<b>1 - RF CASAN N°:</b> 175/2023	<b>2 - Data da Fiscalização:</b> 10/07/2023	<b>3 - Concessionária Fiscalizada:</b> CAJ
<b>4 - Endereço da Fiscalização:</b> Orla da Laguna de Araruama S/N°	<b>5 - Bairro(s):</b> Areal	<b>6 - Município:</b> Araruama/RJ
<b>7 - Objetivo da Fiscalização:</b> Descrever e detalhar as condições operacionais da Estação Elevatória de Esgoto, a cargo da Concessionária Águas de Juturnaíba. A ação de fiscalização direta foi realizada por fiscais credenciados, visando determinar o grau de conformidade do sistema auditado.		
<b>8 - Representantes designados pela Concessionária:</b> Jean Marins Monteiro – Técnico de Processos 2 Rodrigo da Conceição Rosa – Operador 1		
<b>9 - Descrição do(s) fato(s) relevante(s) encontrado(s) na fiscalização:</b> Conforme Relatório e documentação fotográfica em anexo.		
<b>10 - Norma(s) Aplicável(eis):</b> ABNT NBR 5410 – Instalações elétricas de baixa tensão. ABNT NBR 12214 - Projeto de estação de bombeamento ou de estação elevatória de água. Portaria GM/MS n° 888/21 – Procedimentos de controle e de vigilância da qualidade da água para consumo humano e seu padrão de potabilidade.

### 15. DESCRIÇÃO DA EEE

A Elevatória de Esgoto T

**FOTO 2**

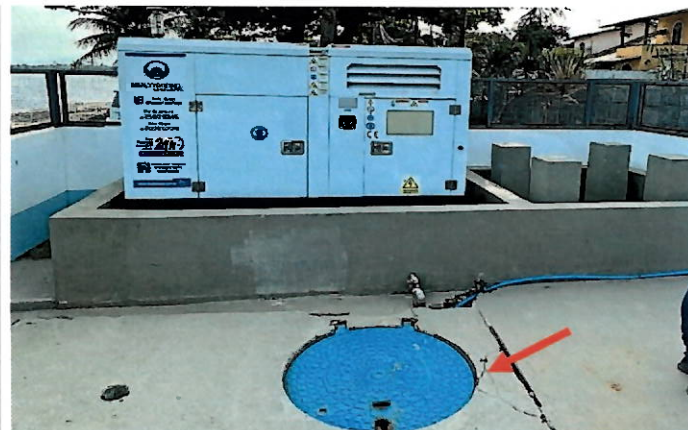
Gerador sem cobertura e rachaduras no piso.

- Providenciar cobertura para o Gerador;
- Garantir as condições adequadas de funcionamento estrutural do piso.
